Název a číslo stavby: **Tramvaj Plotní - soubor staveb - etapa 2-4**

Věc: Vyjádření k předložené ZBV č. 3/47.3 – SO 130.30.01/2 - Plotní, Zvonařka, k.ú. Trnitá, č.p.740,736/1,767/1,884/1,116/1,1168/1 (nadchod)

## Změnový list

**o projednání ocenění soupisu prací a ceny stavebního objektu/provozního souboru (SO/PS)  
pro celou ZBV číslo: 3/47.3**

Příloha č. 12

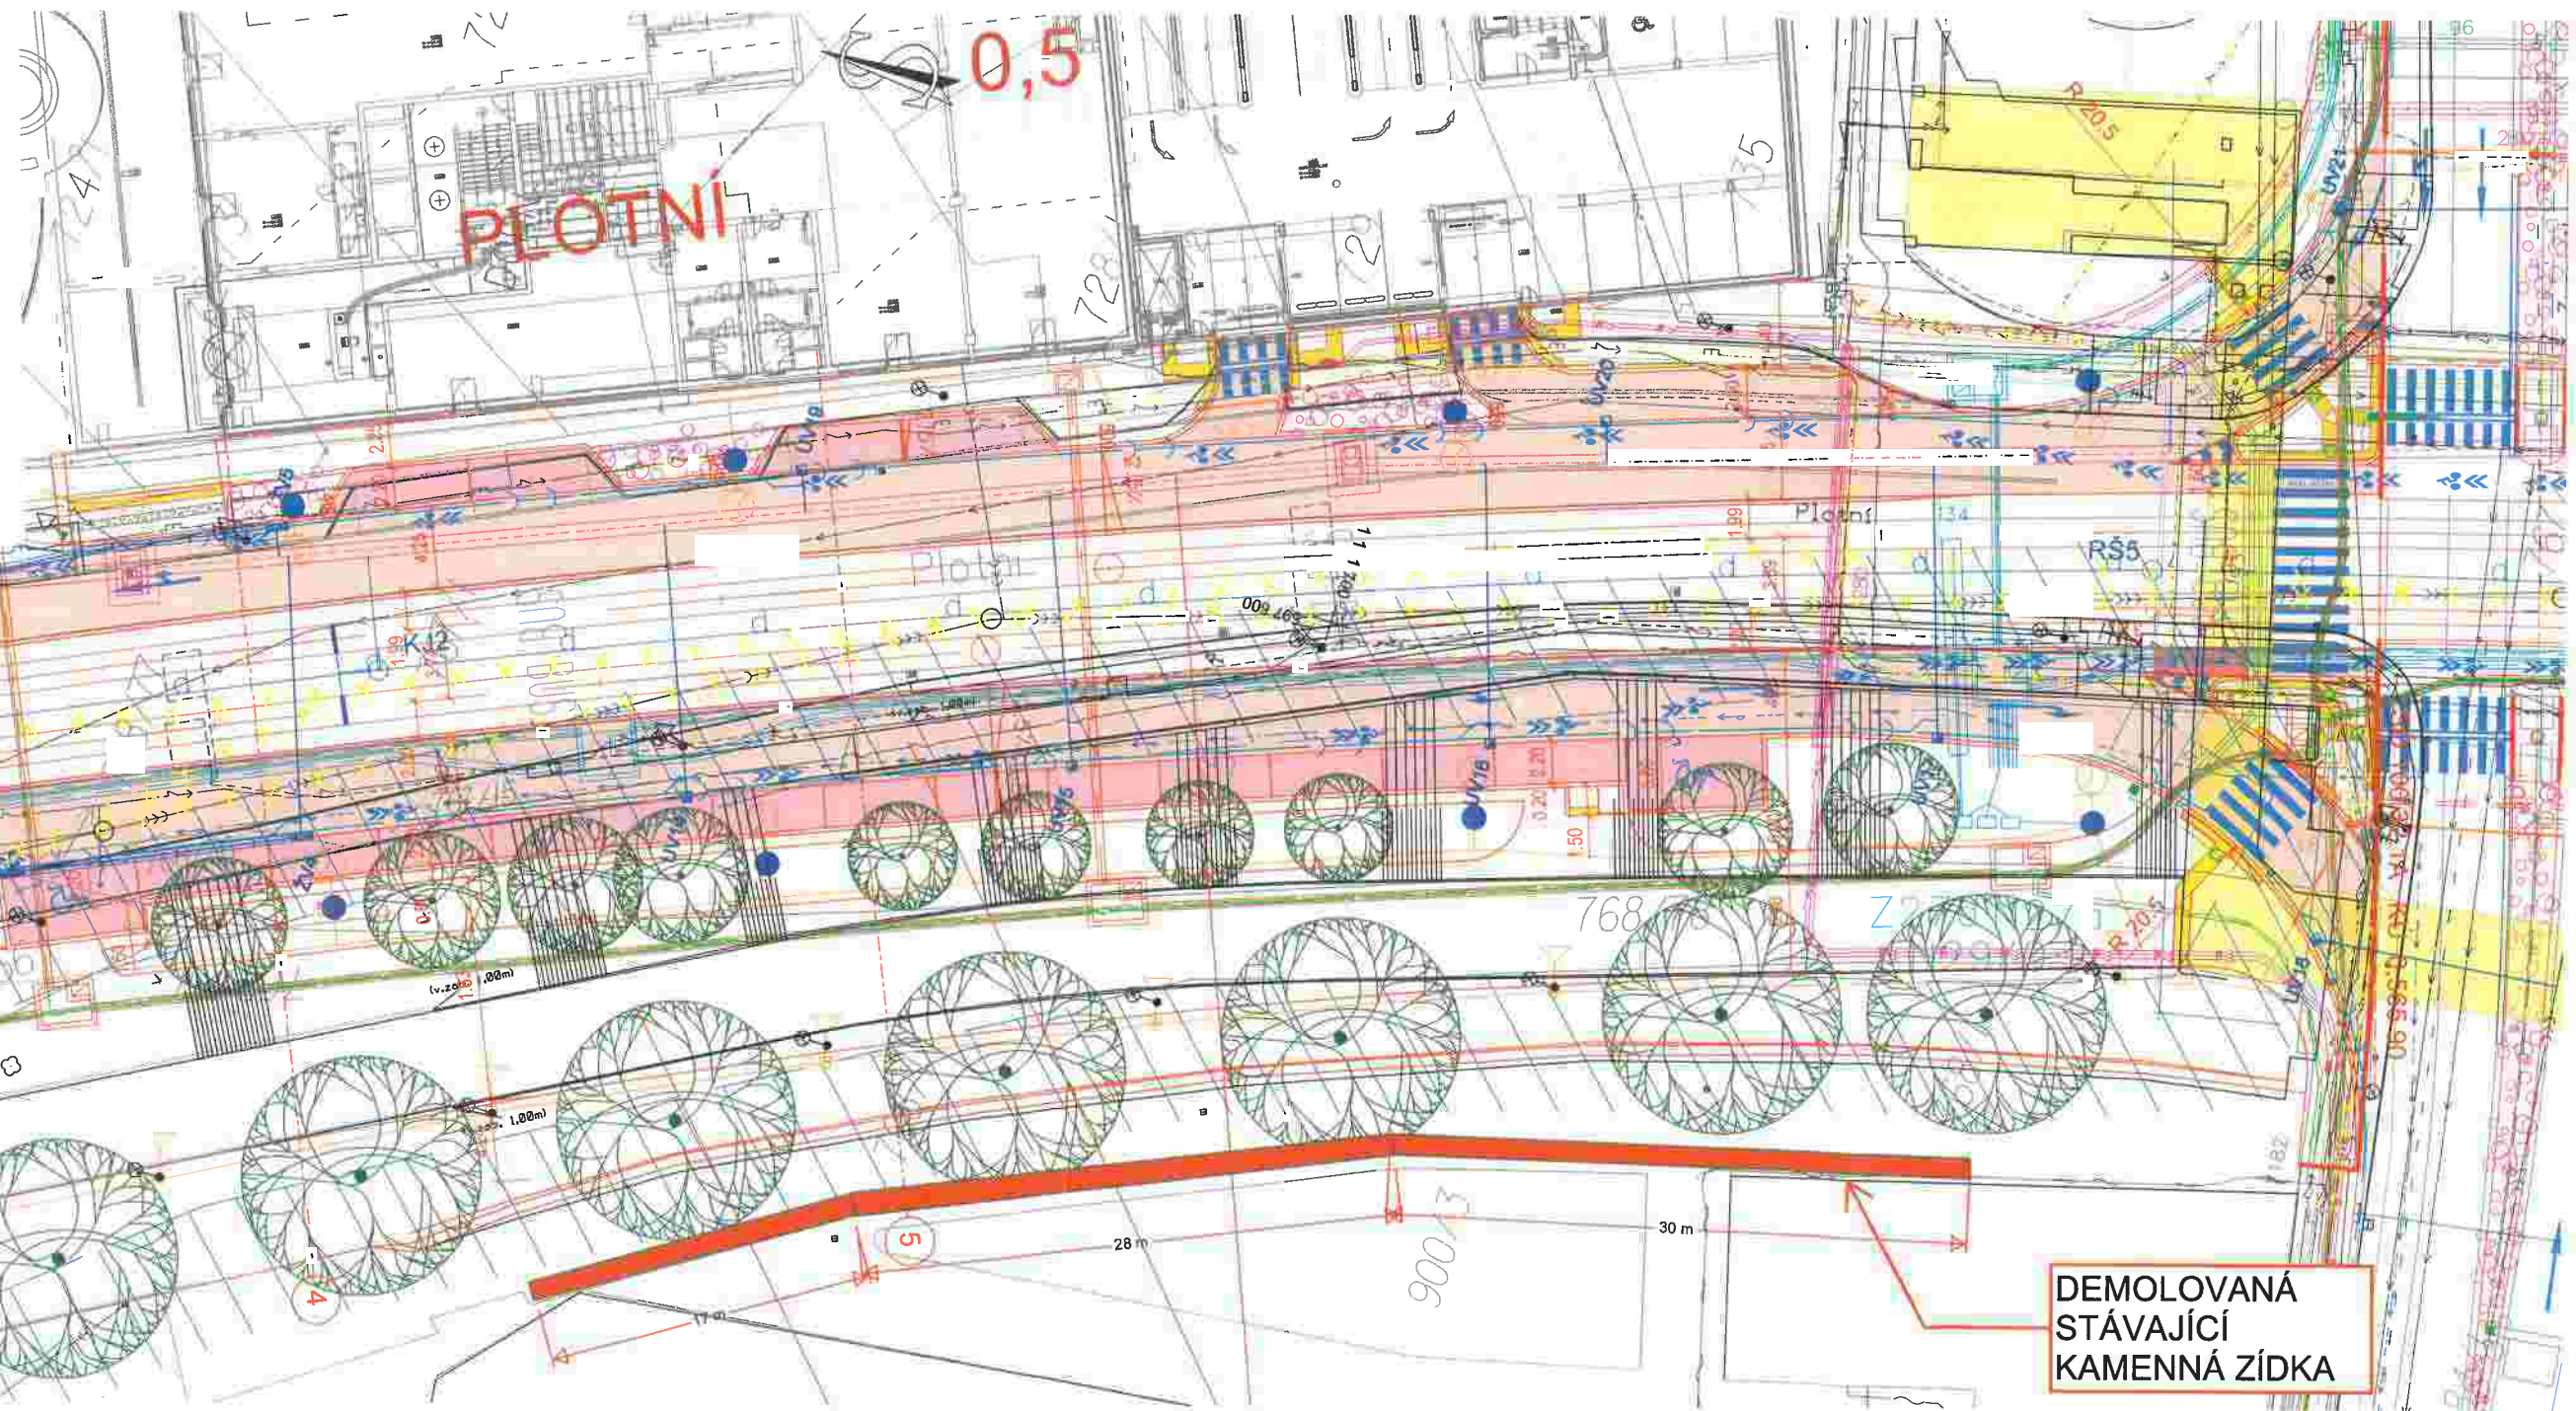
Tato ZBV řeší demolicí kamenné zdi (valu) u Vaňkovky. Vzhledem k havarijnímu stavu stávajícího kamenného valu, bylo nutné jej zdemolovat, aby neohrožoval bezpečnost třetích stran.

DEMOLOVANÁ  
STÁVAJÍCÍ  
KAMENNÁ ZÍDKA

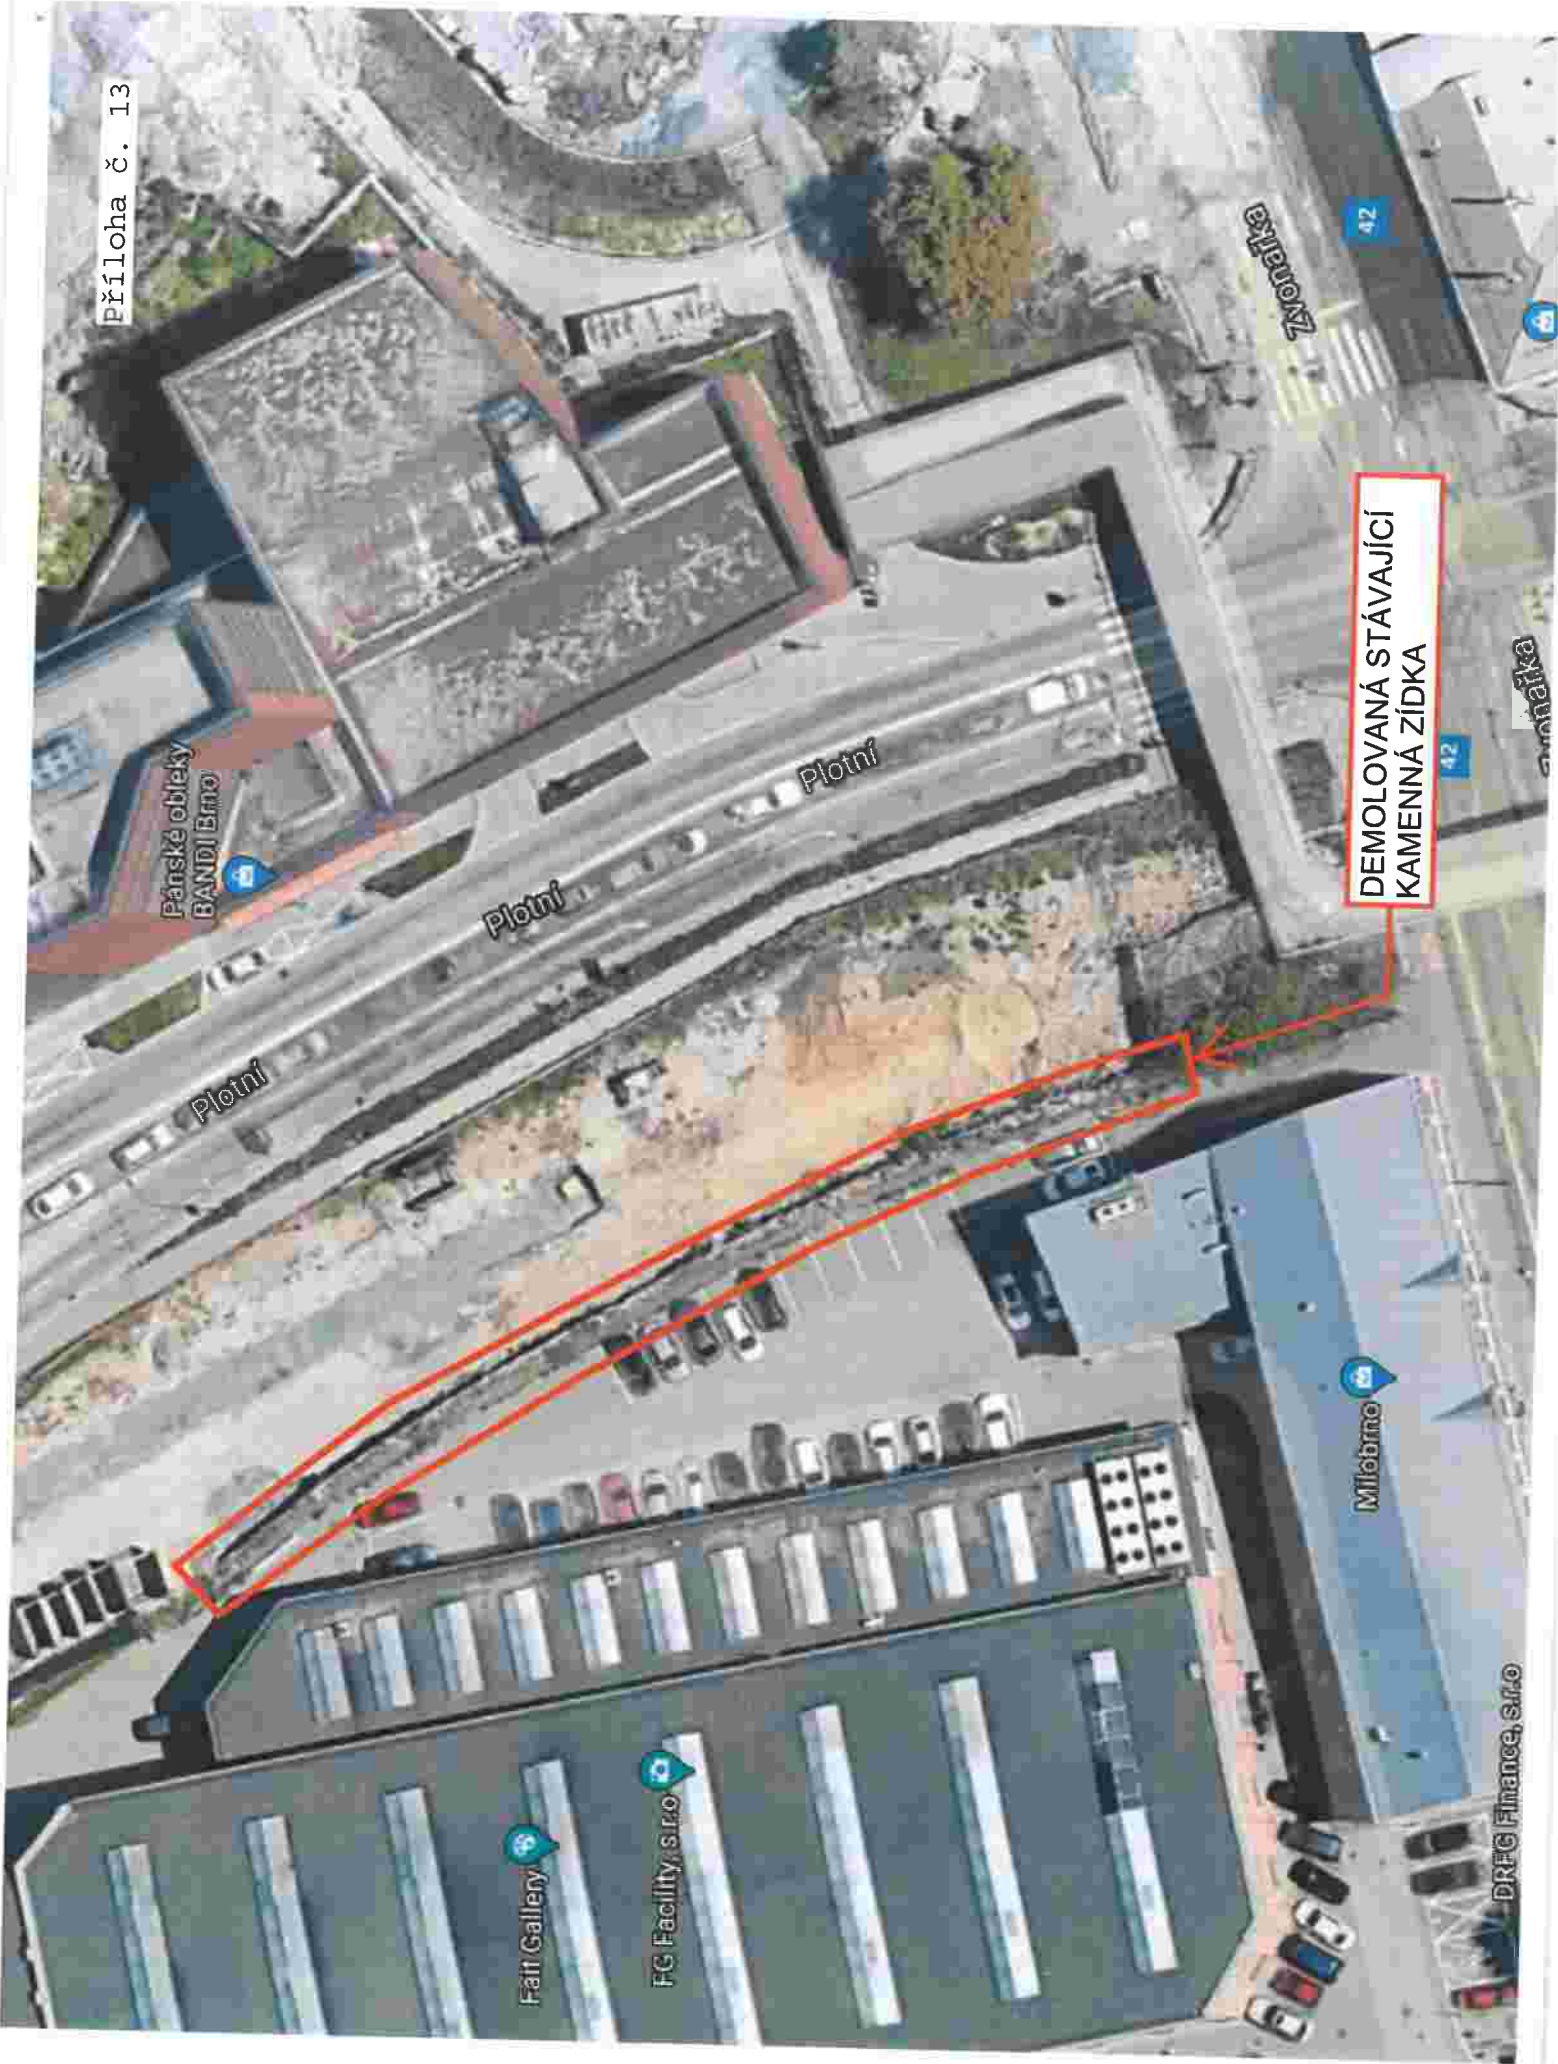
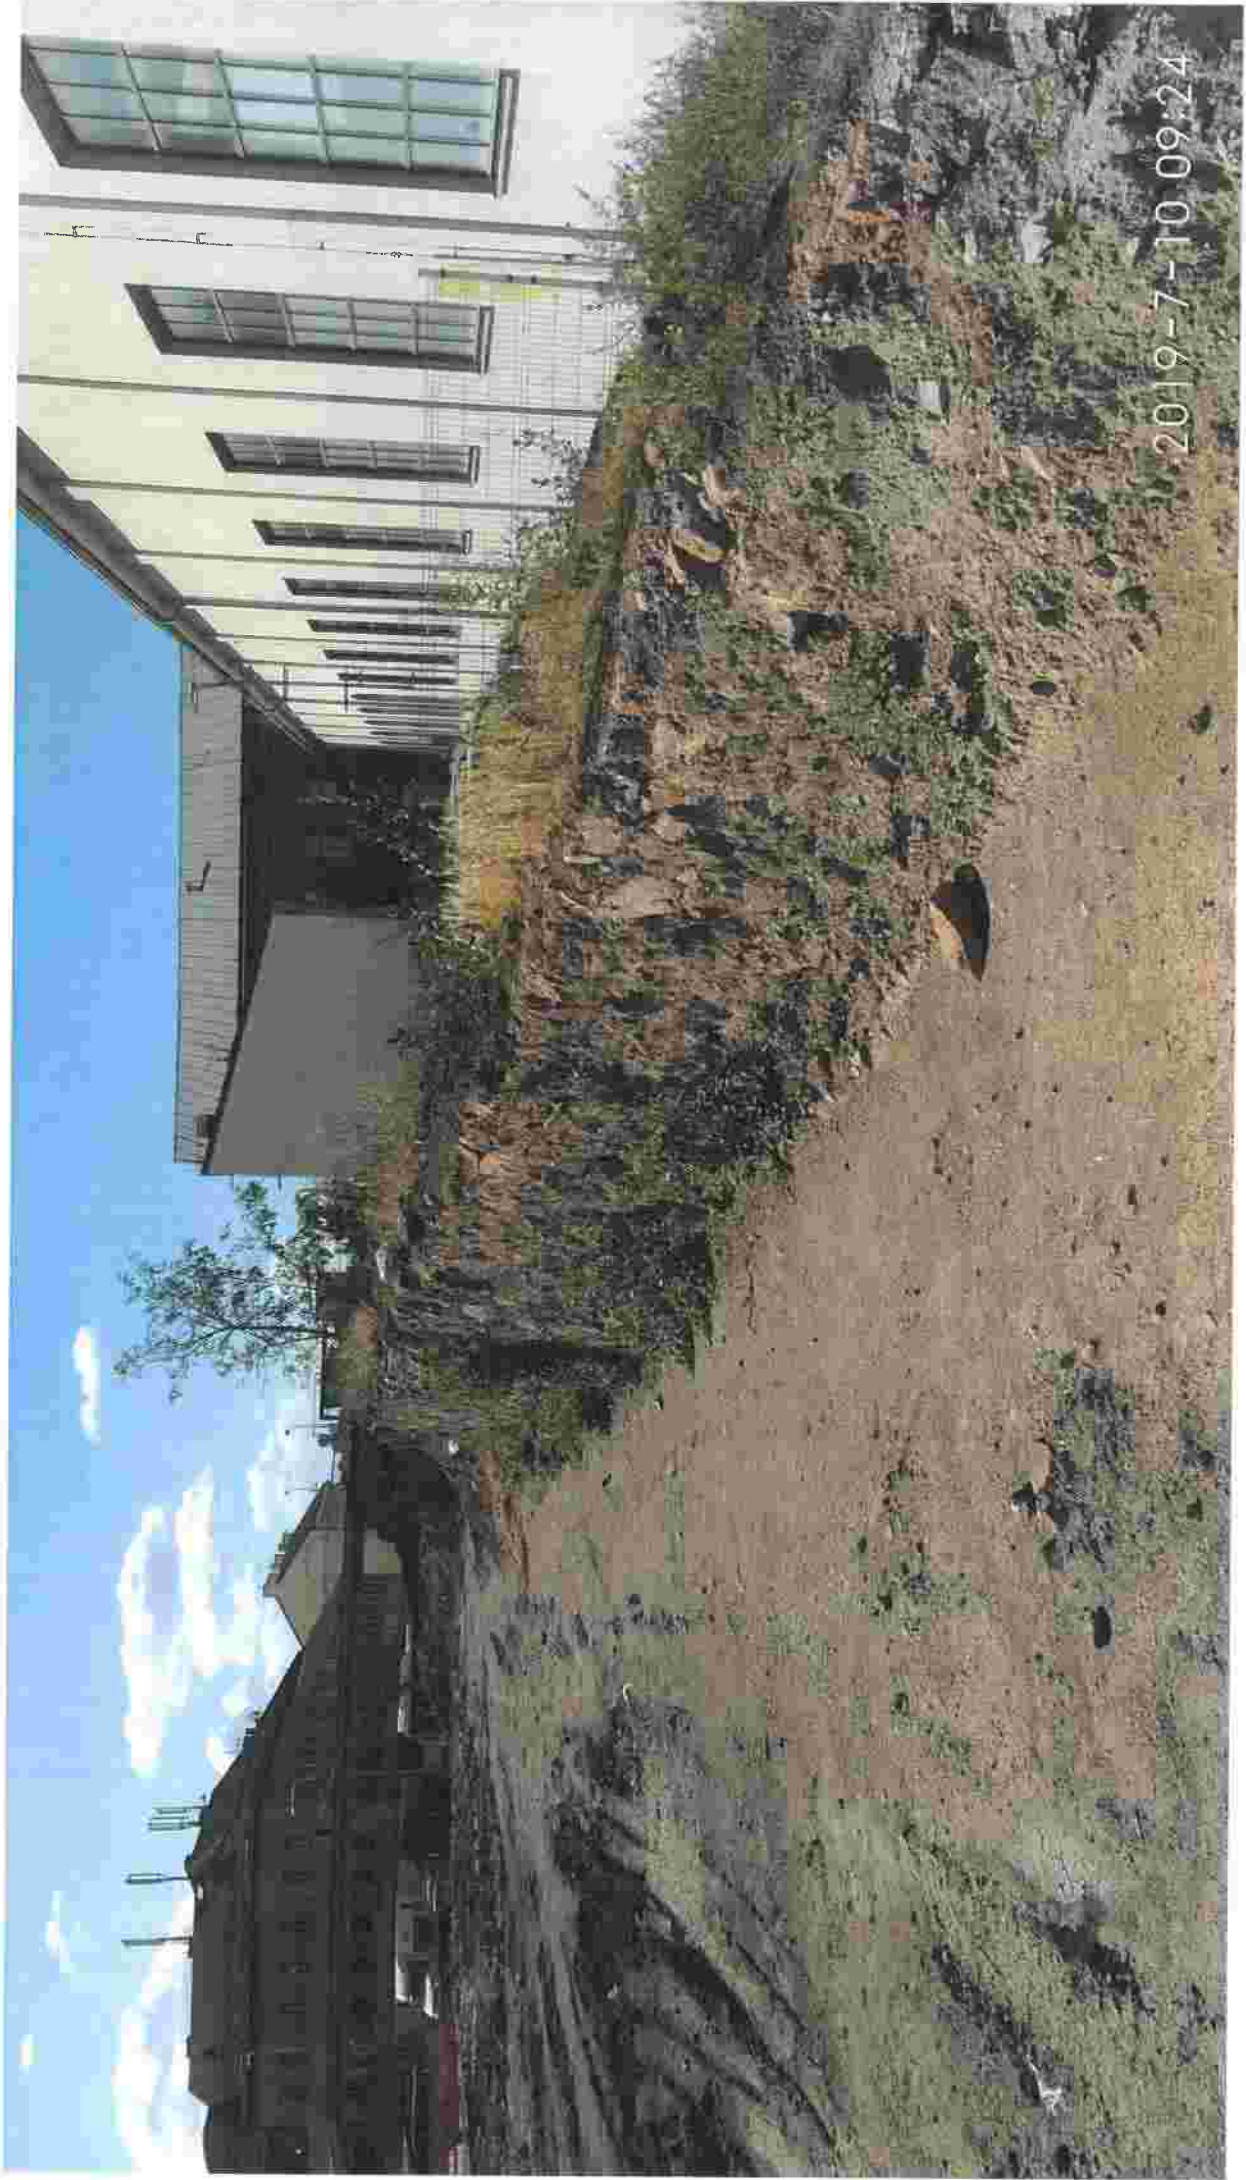
32.4	<b><u>Kamenná zeď (val) u Vaňkovky</u></b> BKOM svolá schůzku ke stanovení dalšího postupu. <b>Zeď je možné zbourat, pozemek nebude oplocen. BKOM zajistí oznámení havarijního stavu zdi na ÚZPVM, následně SpSt vydá zhotoviteli pokyn k provedení bourání</b>	<b>Termín 8.8.2019</b>

DEMOLOVANÁ STÁVAJÍCÍ  
KAMENNÁ ZIDKA
